女川原子力発電所第2号機 工事計画審査資料	
資料番号	O2-他-F-24-0014_改2
提出年月日	2021年8月2日

# 女川原子力発電所第2号機 3.11地震等の影響を踏まえた建屋の耐震評価について (指摘事項に対する回答)

2021年 8月 2日  
東北電力株式会社

No.	実施日	指摘事項
1	令和3年4月27日 第970回 審査会合	弾性設計用地震動に対する許容限界を明確にするとともに、許容限界に対する設計結果を説明すること。また、既工認実績のない許容限界を用いる場合には、妥当性を説明すること。

中央制御室しゃへい壁の概略平面図 (O.P.22.95m)

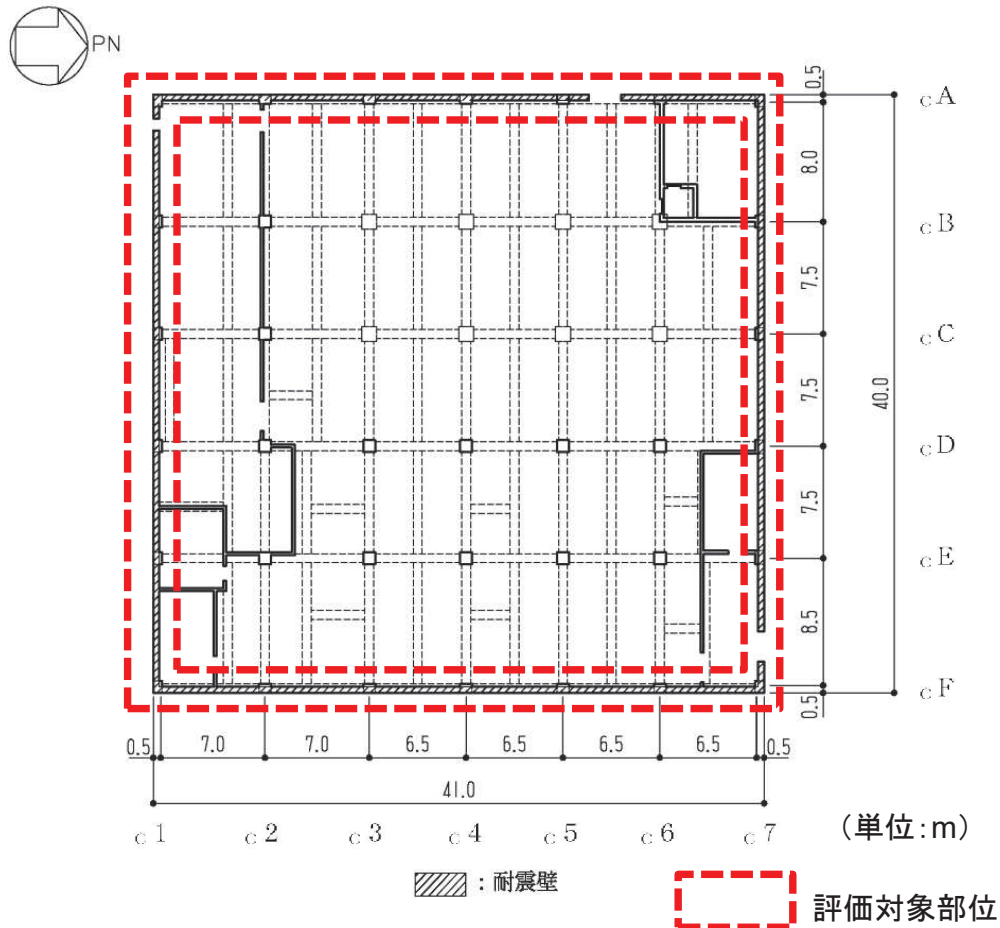
- 中央制御室しゃへい壁の評価結果を示す。
- 弾性設計用地震動Sdによる地震荷重に対して、必要鉄筋比が設計鉄筋比を超えないことから、発生する応力がRC-N規準に基づく短期許容応力度に収まることを確認した。

弾性設計用地震動Sdに対する応答と3.11地震応答の比較(原子炉建屋, EW方向, 最大応答せん断ひずみ)

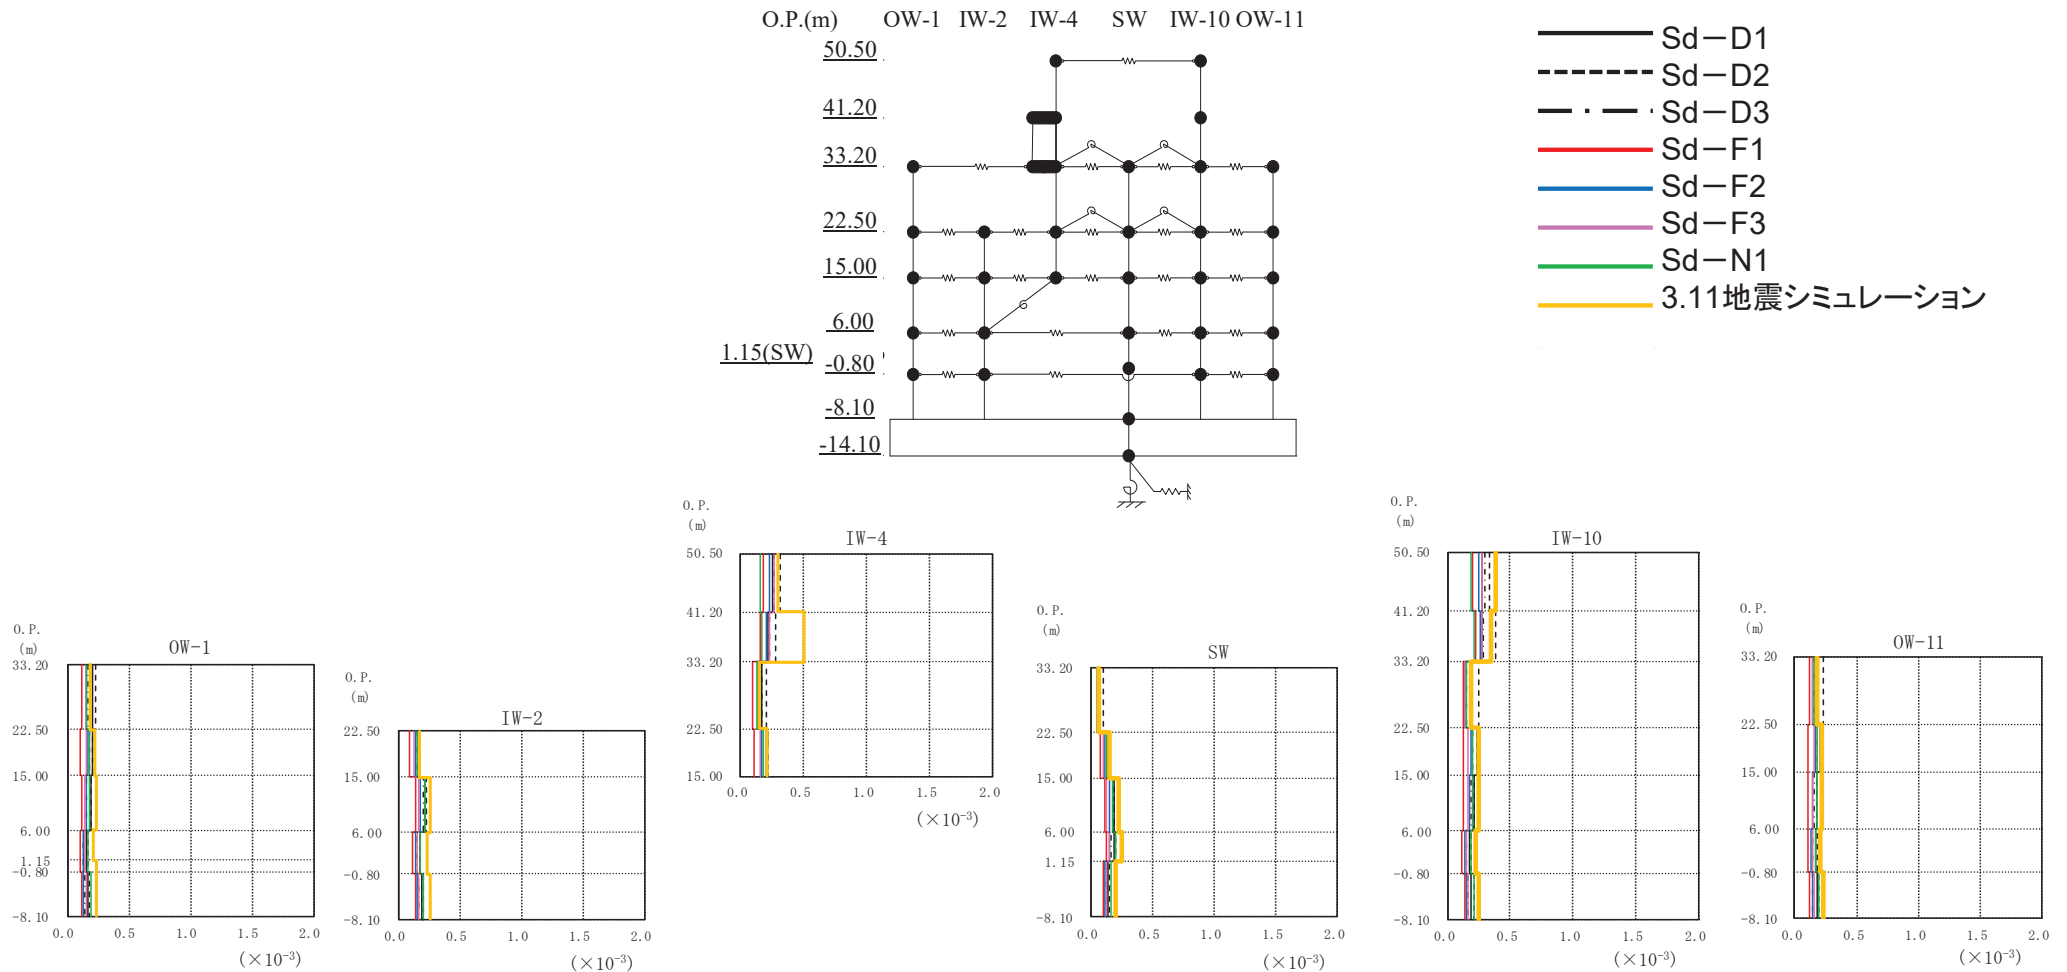
- 原子炉建屋(EW方向)における, 弾性設計用地震動Sdに対する最大応答せん断ひずみと3.11地震のシミュレーション解析で得られた最大応答せん断ひずみの比較を示す。
- 一部, 弾性設計用地震動Sdによる応答が, 3.11地震の応答を上回るものの, せん断ひずみの値は3.11地震での最大応答せん断ひずみ $0.63 \times 10^{-3}$ (NS方向, IW-C通り, O.P.41.2m~O.P.50.5m)よりも十分小さく, また, 全体として3.11地震の応答が大きい。

弾性設計用地震動Sdに対する応答と3.11地震応答の比較(制御建屋, 最大応答せん断ひずみ)

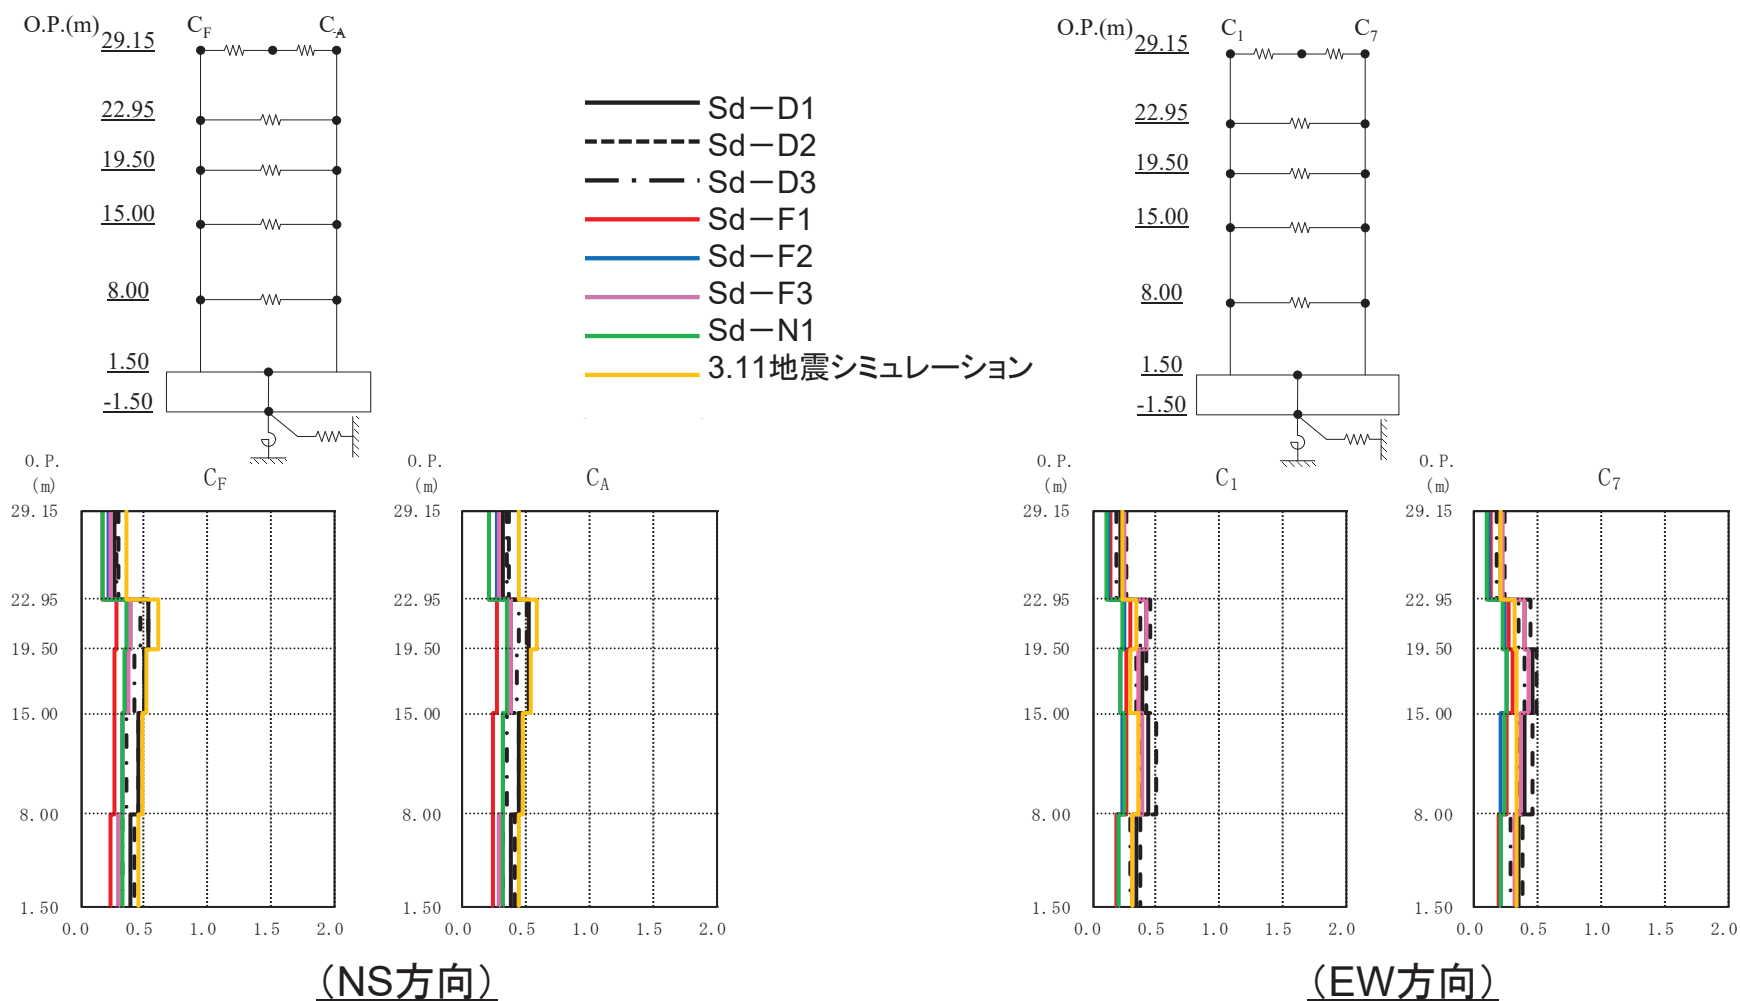
- 制御建屋における，弾性設計用地震動Sdに対する最大応答せん断ひずみと3.11地震のシミュレーション解析で得られた最大応答せん断ひずみの比較を示す。
- NS方向は，全ての軸，階で3.11地震の応答が，弾性設計用地震動Sdによる応答を上回る。
- EW方向は，弾性設計用地震動Sdによる応答が，3.11地震の応答を上回るものの，せん断ひずみの値は3.11地震での最大応答せん断ひずみ $0.61 \times 10^{-3}$  (NS方向, CF通り, O.P.19.5m~O.P.22.95m)よりも十分小さい。

3.11地震時の耐震壁のせん断応力度(原子炉建屋, NS方向)

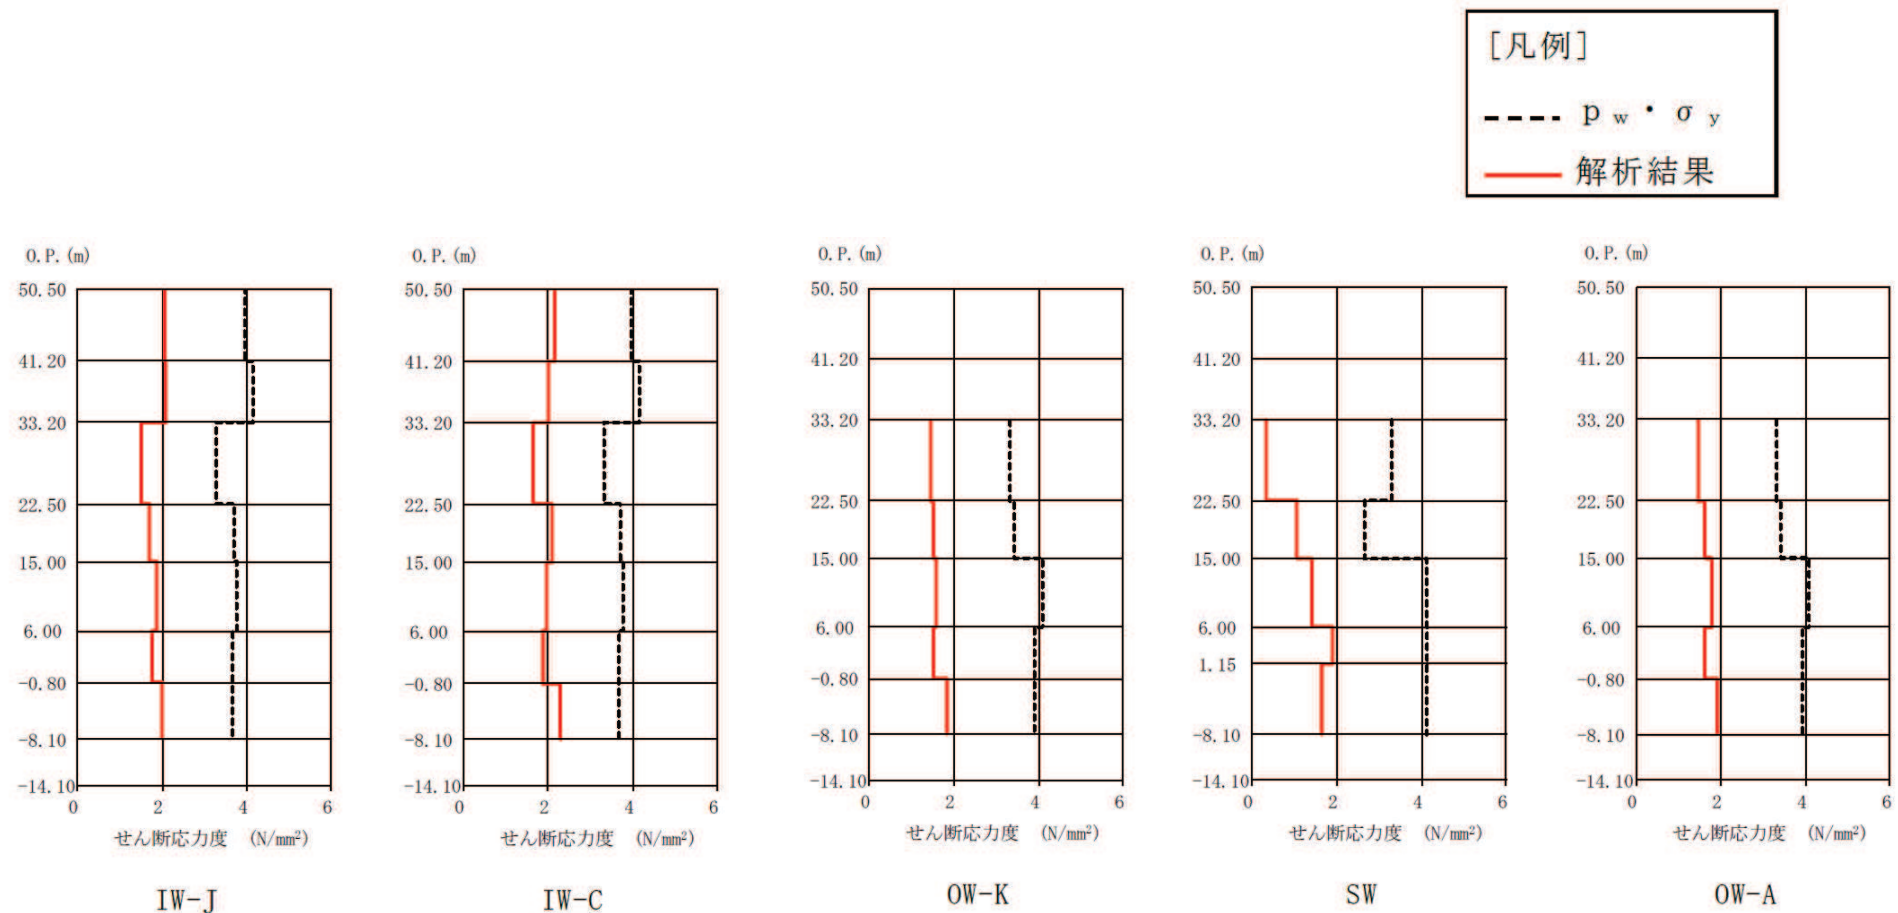
- 原子炉建屋(NS方向)について、3.11地震のシミュレーション解析により得られた各階のせん断応力度を解析モデルの軸ごとに、設計配筋量のみで負担できる短期許容せん断応力度( $p_w \cdot \sigma_y^*$ )と併せて示す。
- 各階のせん断応力度は、**設計配筋量のみで負担できる短期許容せん断応力度以下**である。

3.11地震時の耐震壁のせん断応力度(原子炉建屋, EW方向)

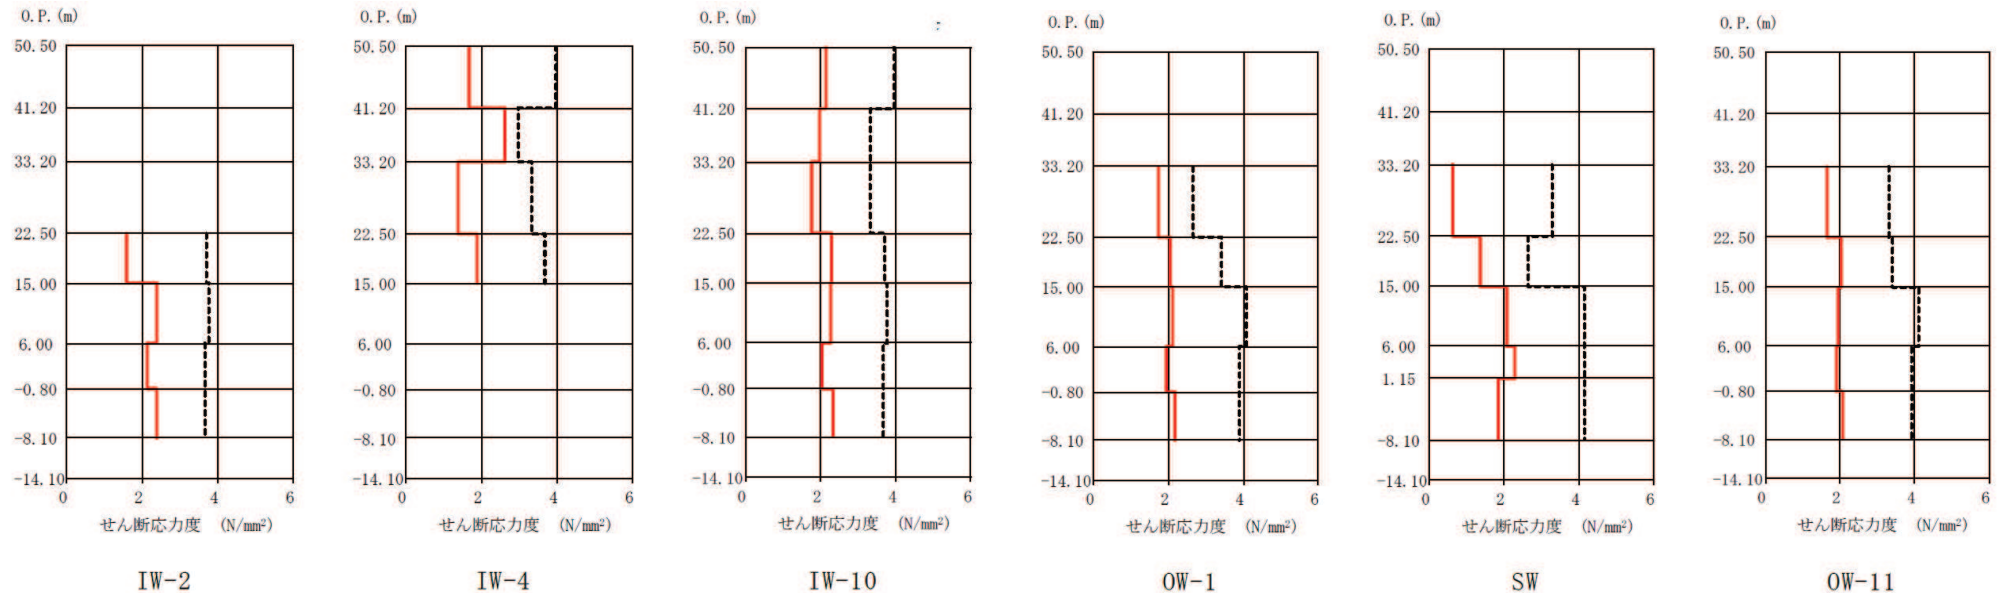
- 原子炉建屋(EW方向)について, 3.11地震のシミュレーション解析により得られた各階のせん断応力度を解析モデルの軸ごとに, 設計配筋量のみで負担できる短期許容せん断応力度( $p_w \cdot \sigma_y^*$ )と併せて示す。
- 各階のせん断応力度は, 設計配筋量のみで負担できる短期許容せん断応力度以下である。
- ただし, 3.11地震のEW方向の結果において地上3階(O.P.33.2m)IW-4通り耐震壁の検定比が0.89と20%以上の余裕がないため, せん断応力に加え曲げ応力も含めた断面算定を行った。

原子炉建屋 断面算定表(3.11地震 EW方向 地上3階IW-4通り)

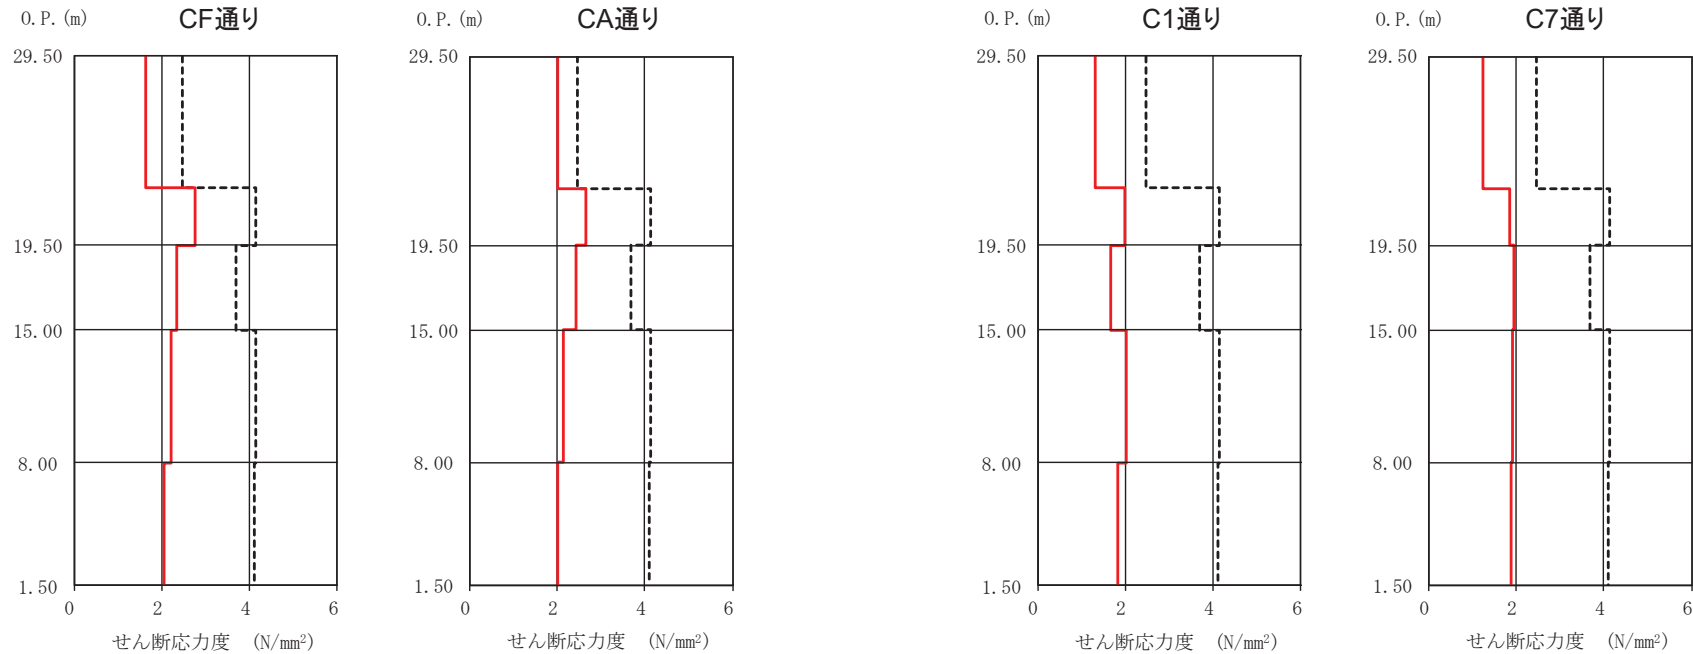
- 原子炉建屋について、3.11地震のEW方向の結果において地上3階(O.P.33.2m)IW-4通り耐震壁の検定比が0.89と20%以上の余裕がないため、せん断応力に加え曲げ応力も含めた断面算定を行い、鉄筋は弾性範囲であることを確認した。
